Oggetto: [ID: 9294] Procedura di Valutazione di Impatto Ambientale (V.I.A.), ai sensi dell'art. 23 del D.Lgs. 152/2006, e s.m.i., relativa al progetto per la "Costruzione ed esercizio di un impianto agrivoltaico per la produzione di energia elettrica da fonte rinnovabile solare di potenza pari a 83,19 MW e impianto di accumulo di 21 MW da realizzare nel Comune di Noragugume (NU) e delle relative opere di connessione alla RTN". Proponente: Società Pacifico Dolomite S.r.l. - Autorità Competente: Ministero dell'Ambiente e della Sicurezza Energetica (M.A.S.E.). **Controdeduzioni alle osservazioni.**

In riferimento al procedimento di V.I.A. in oggetto, con la presente si forniscono le proprie controdeduzioni alle osservazioni contenute nelle seguenti note pubblicate sul Portale delle Valutazioni e Autorizzazioni Ambientali VAS-VIA-AIA (www.va.minambiente.it) del Ministero della transizione ecologica:

IMPIANTO AGRIVOLTAICO E OPERE DI CONNESSIONE

POTENZA IMPIANTO 83,19 MW - COMUNE DI NORAGUGUME (NU)

Figura 7.4. Ortofoto con indicazione delle aree sottoposte a vincolo paesaggistico in prossimità dell'area di progetto

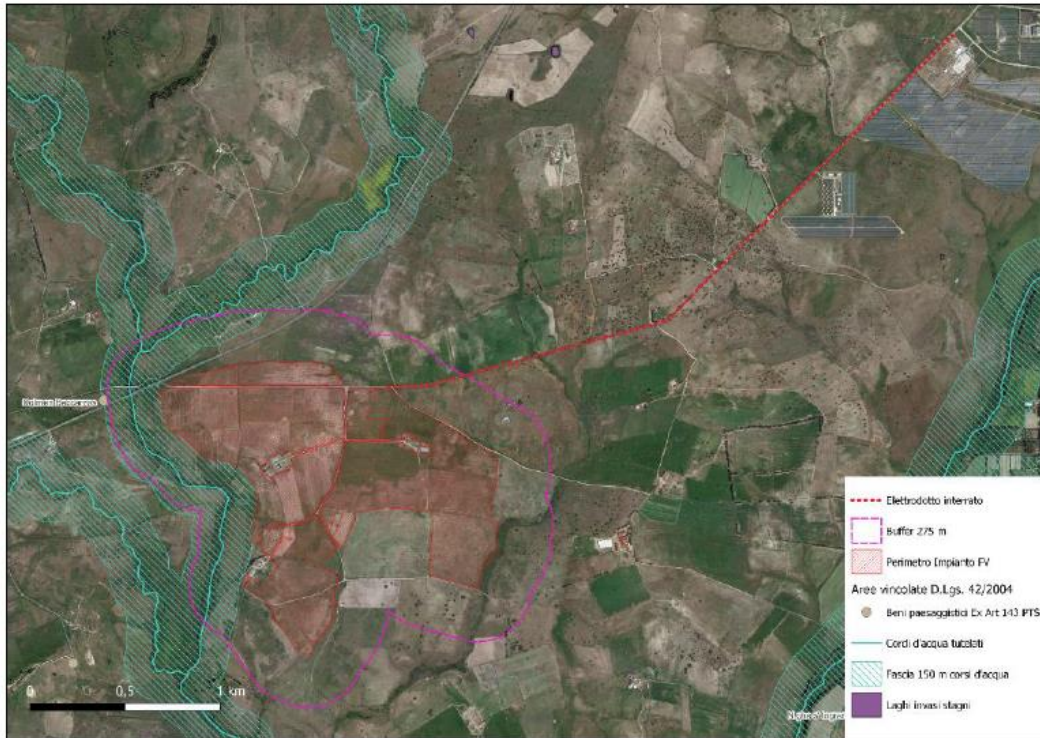
Nella figura seguente è evidenziato che il perimetro ovest dell’impianto è esterno alla fascia di 150 m di tutela del corso d’acqua Riu Murtazzolu sottoposto a vincolo paesaggistico.

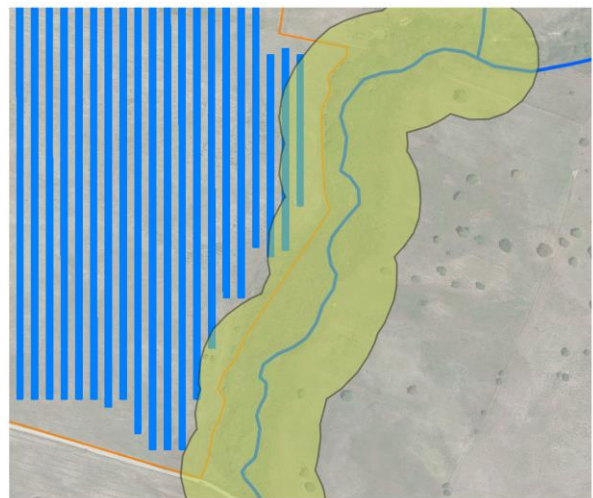
Si riporta sovrapposizione dell'impianto fotovoltaico con affluenti e loro rispettive fasce di rispetto.

Come si evince dall'immagine sovrastante, alcuni pannelli ricadono all'interno delle fasce di rispetto nonché il tracciato di connessione.

In fase di ottimizzazione dell'impianto, si provvederà alla rimozione di tali pannelli e rimodulazione dell'impianto.

Interferenza n.1 e n.2

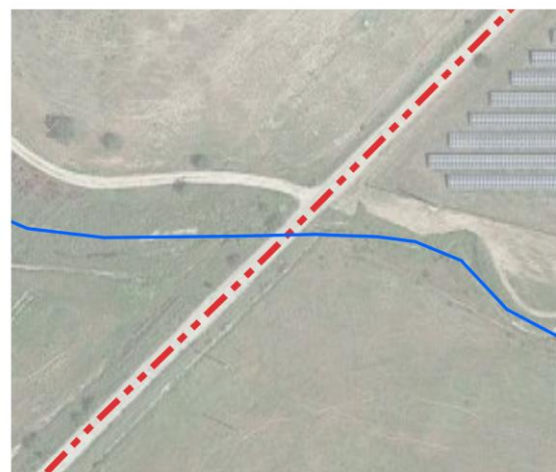
Per quanto concerne l'interferenza del cavidotto di connessione con la Stazione Elettrica di Ottana, queste ultime saranno analizzate nel dettaglio in fase di progettazione esecutiva. Si prevede comunque la risoluzione dell'interferenza con utilizzo del sistema T.O.C (Trivellazione Orizzontale Controllata). Di seguito si riportano i punti individuati di interferenze con affluenti e dove si prevede l'utilizzo del sistema T.O.C.

Figura 7.2 Inquadramento infrastrutture stradale di collegamento al sito in relazione al centro abitato di Noragugume

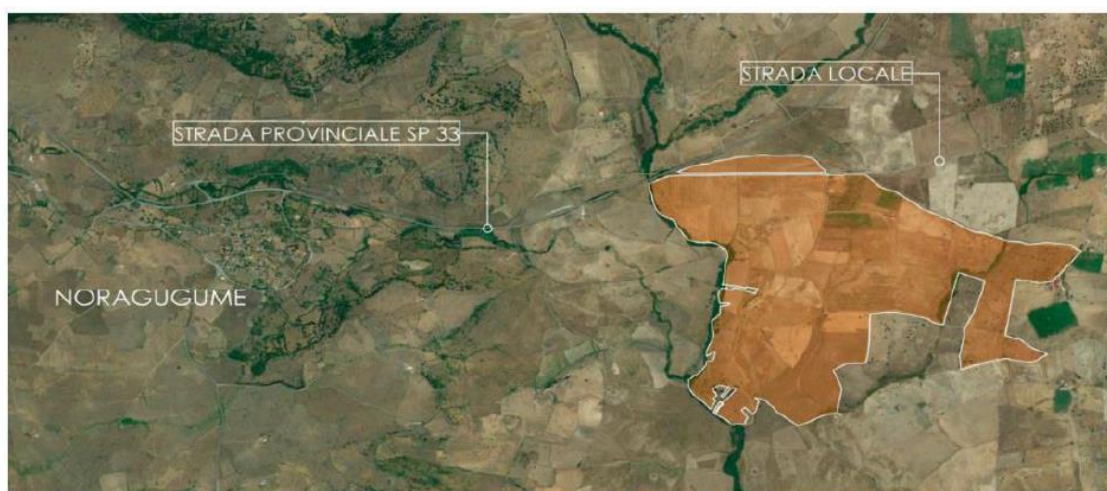
Come descritto al § 7.1 del SIA, l'accesso all'area di progetto è garantito attraverso la Strada Statale 131 (denominata anche Strada Europea E25). Uscendo a Borore è possibile imboccare la Strada Provinciale S.P. 33, che conduce allo svincolo con la Strada Statale S.S. 129, nel Comune di Illorai. Giunti all'altezza del sito, posto tra il centro abitato di Dualchi e l'insediamento produttivo di Su Nura, si svolta a destra per imboccare una strada locale, che seca in due parti disuguali la parte più a Nord dell'area.

La fase di costruzione dell'impianto comporterà, seppure per un limitato periodo di tempo, un aumento del traffico pesante nell'area circostante l'impianto, distribuendosi successivamente sul territorio in corrispondenza delle principali arterie stradali. Nella tabella successiva si riportano i mezzi ipotizzati per una giornata tipo di cantiere, da cui si osserva che sono prevedibili mediamente circa 20 mezzi pesanti al giorno nei periodi di cantiere più intensi. L'accesso al sito avverrà utilizzando l'esistente viabilità locale, che non necessita di aggiustamenti o allargamenti e risulta adeguata al transito dei mezzi di cantiere.

In questa fase progettuale (progetto definitivo e non esecutivo) viene difficile studiare/progettare il traffico via nave per l'approvvigionamento del materiale. Possiamo ipotizzare che il materiale venga conferito al porto di Arbatax essendo il più vicino al sito e trasferito con mezzi gommati percorrendo il più possibile strade principali adeguate al transito dei mezzi.

Maggiori approfondimenti verranno trattati in fase di progettazione esecutiva, prima dell'avvio del cantiere.
